NUTZUNGSÄNDERUNG:  
 Einbau eines Imbiss  
 mit Feinkostverkauf  
 BH: Zozan Ozkan Mythos  
 Lageplan 1:500

Bauherr: Zozan Ozkan Mythos Kebap	Bearbeiter: M. Murat Ruhoglu
Planinhalt: EG	Datum: 08.11.2018 Druckdatum:
Maßstab: 1:50 A3	
Plan Nr: 08112018_003

Erdgeschoss

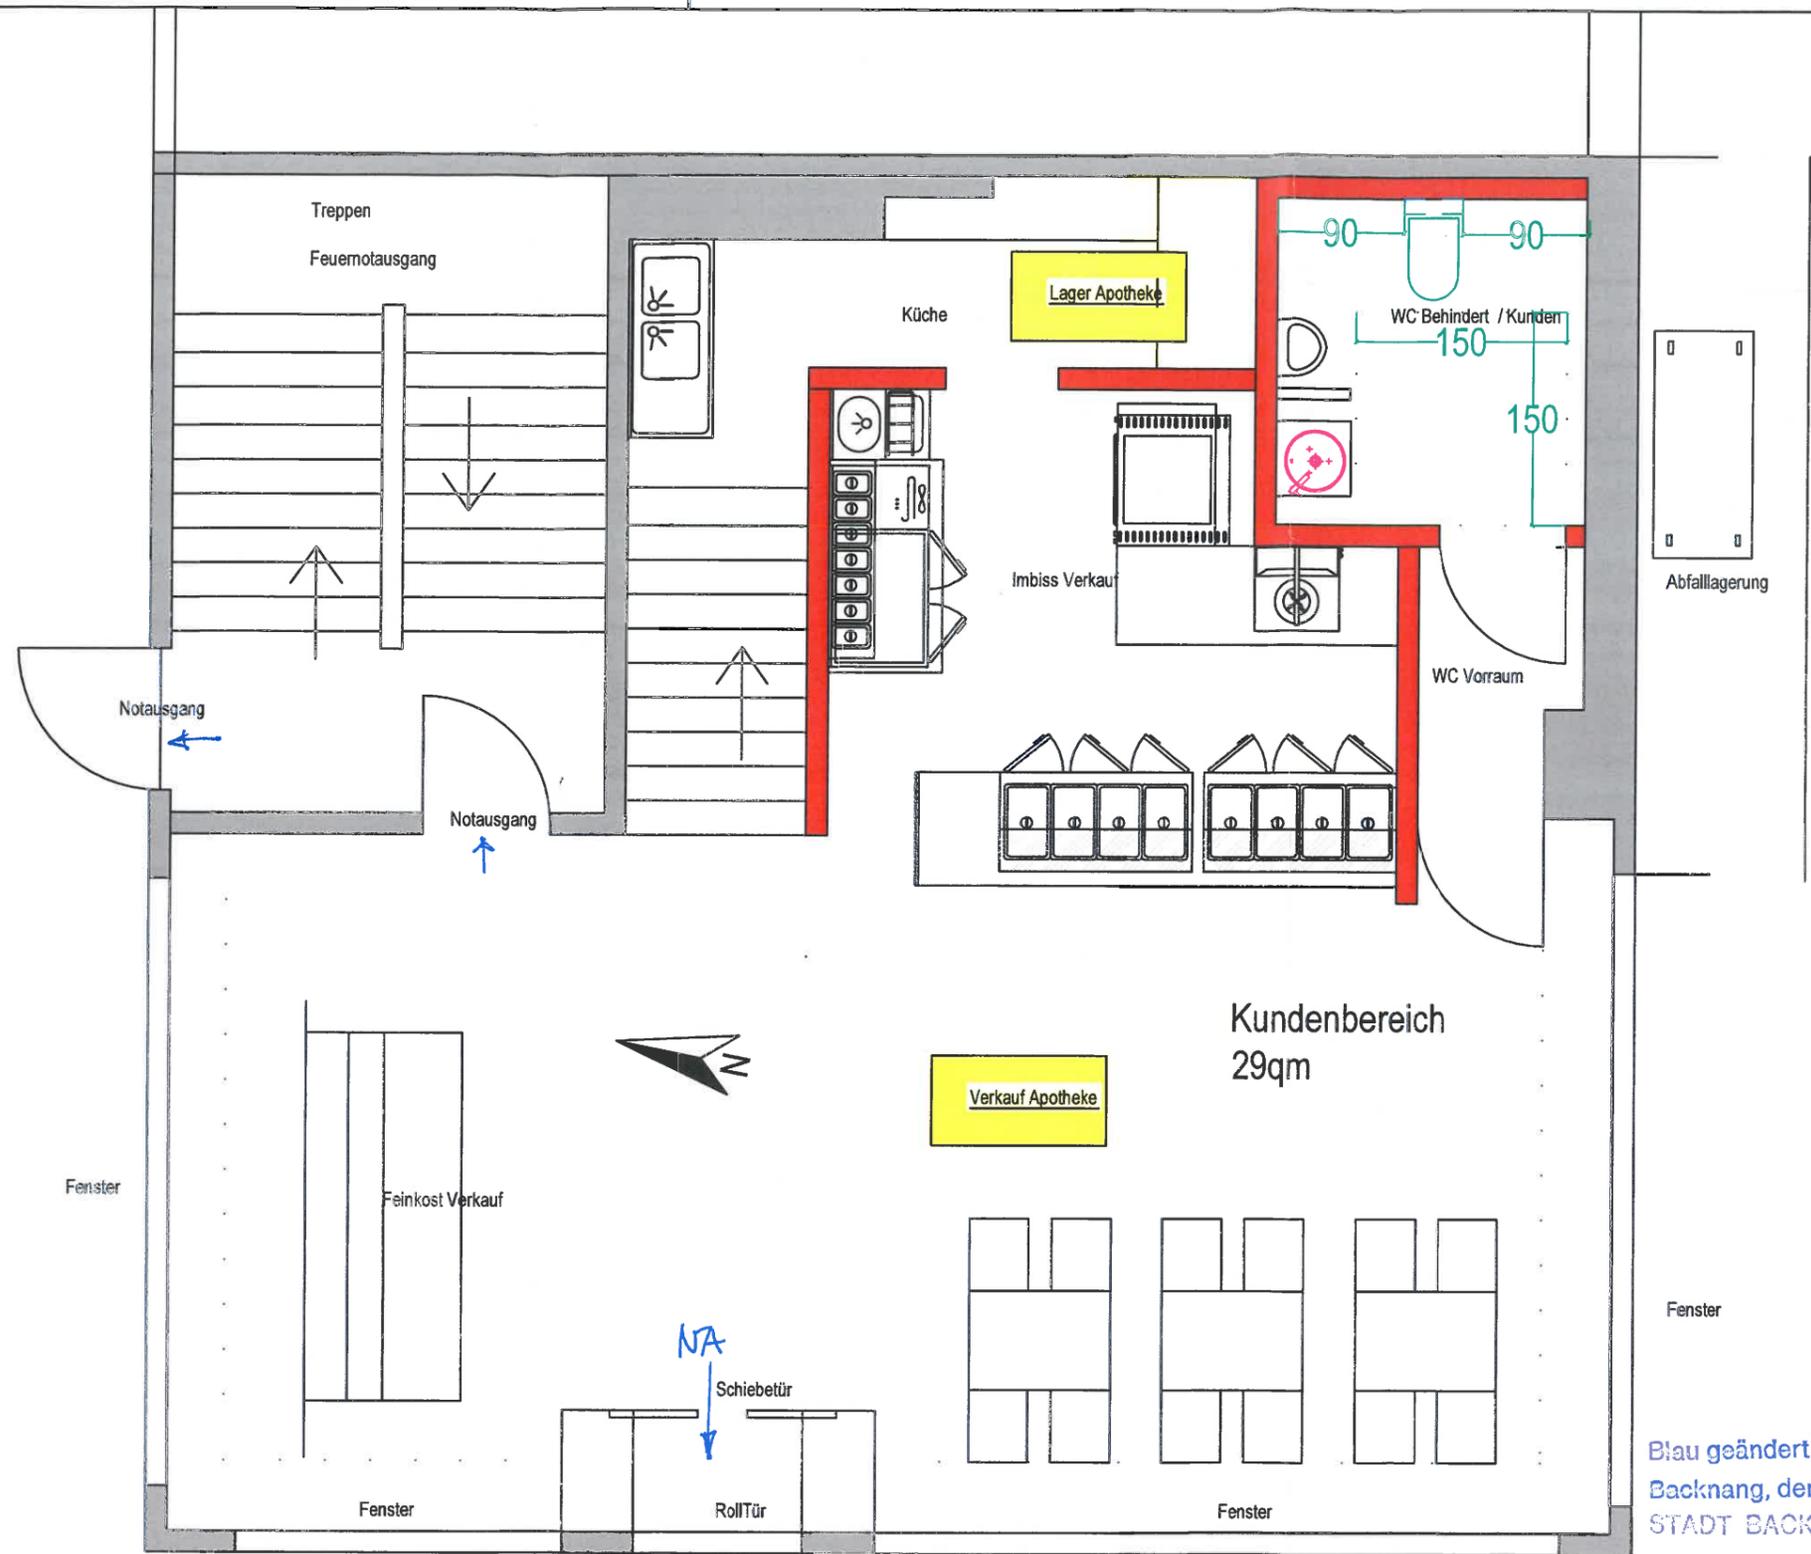
Blau geändert: *Miedl*  
 Backnang, den 31.01.19  
 STADT BACKNANG

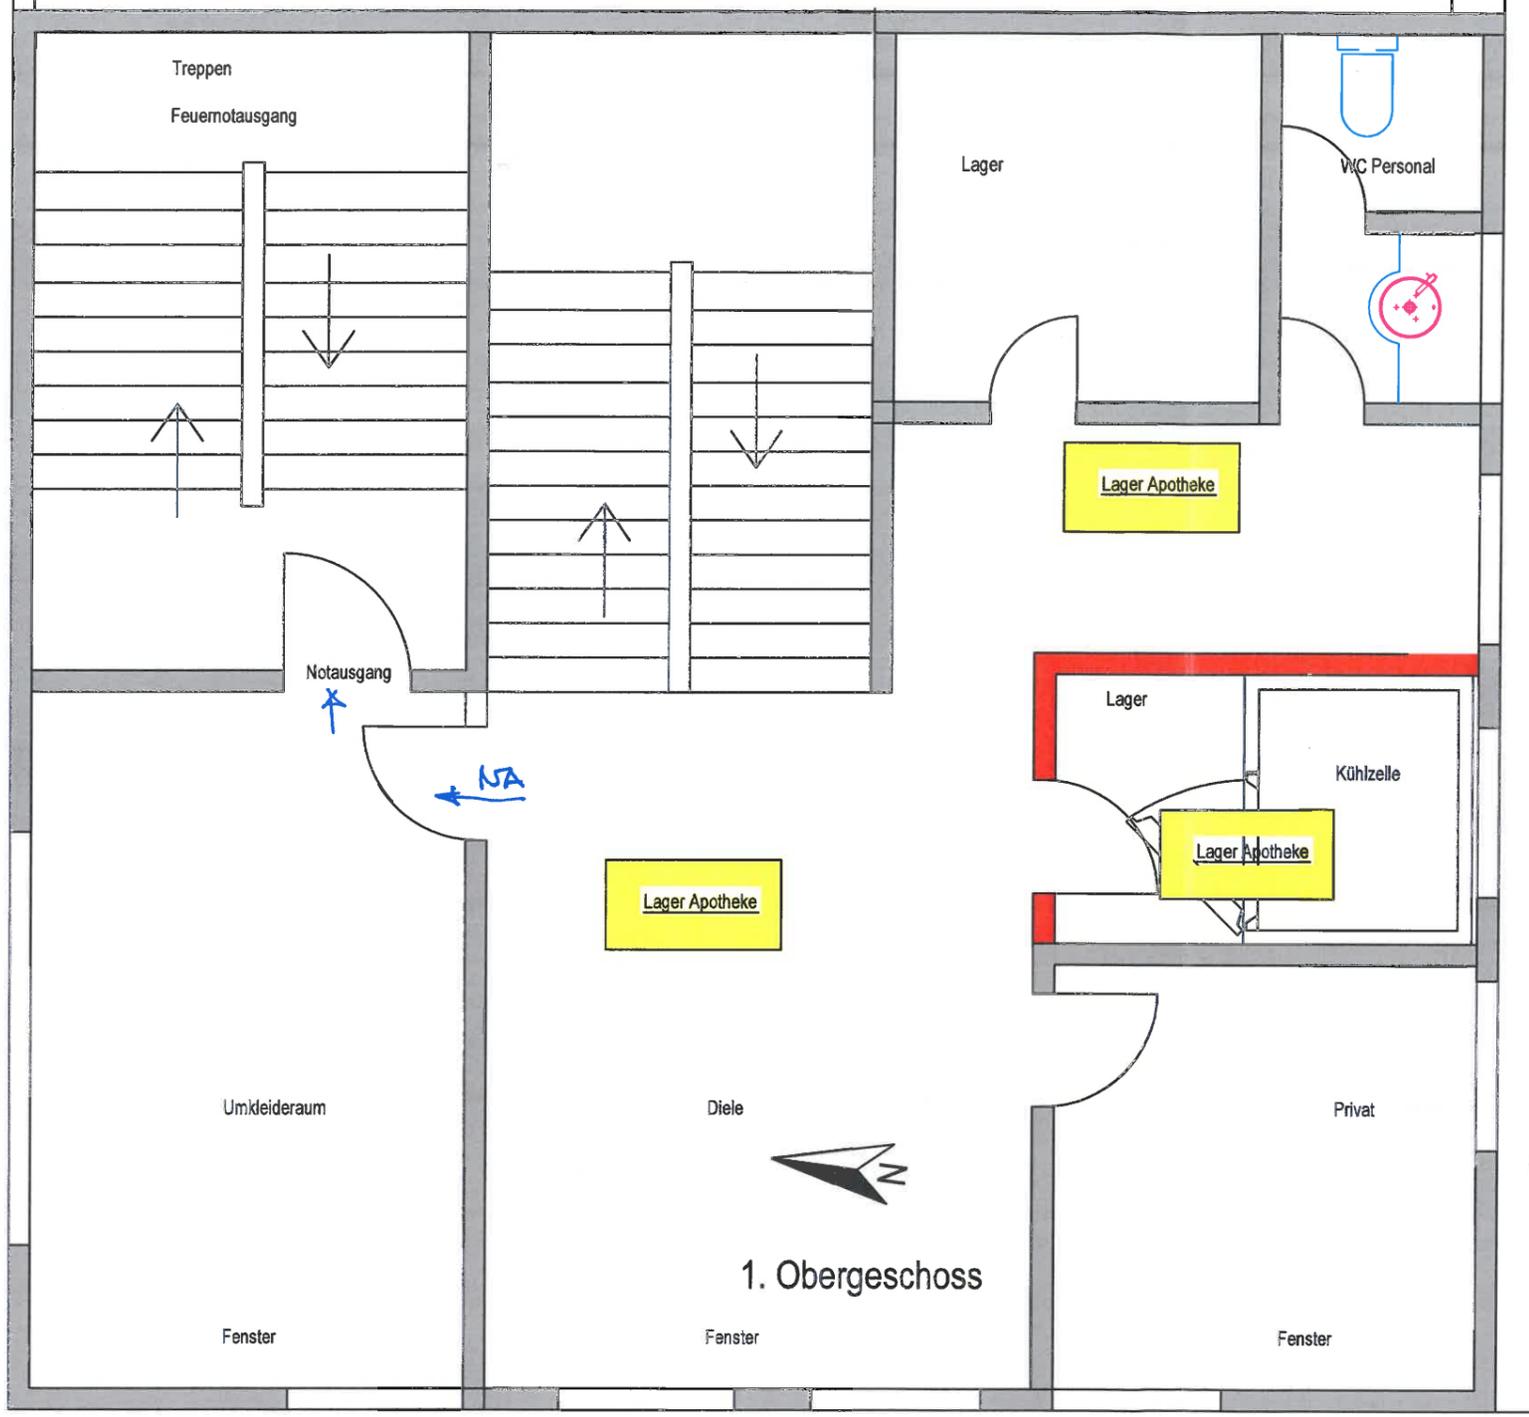
Blau geändert: Friede  
 Backnang, den 31.01.19  
 STADT BACKNANG
